Reguleringsplan for Downtown / Porsgrunn sentrum sør – planbeskrivelse for endring etter enklere prosess

Arkivsak: 20/01652
Planens navn: Reguleringsplan for Downtown / Porsgrunn sentrum sør
PlanID: 383
Gjeldende plan vedtatt: 03.09.2015

Forslagsstiller: Bratsberggruppen AS
Plankonsulent: Børve Borchsenius Arkitekter AS
Dato (planbeskrivelse mottatt kommunen): 16.04.2020
Planendring vedtatt: 16.06.2020

Forslag til planendring

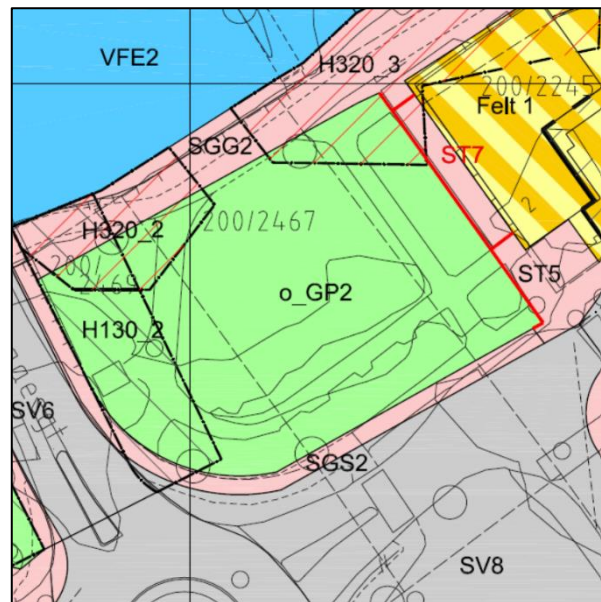
Det foreslås at friområde GP2 utvides inn mot ST5, slik at planen gjenspeiler dagens virkelighet. Det foreslås videre å innføre et nytt felt med betegnelsen ST7, hvor det tillates uteservering. Dette området dekker området for dagens uteservering. De nye formålsgrensene og navnet på det nye feltet er vist med rødt i planutsnittet nedenfor.

Det foreslås følgende tilleggsbestemmelse for ST7:

Det tillates uteservering med baldakin på torg ST7.
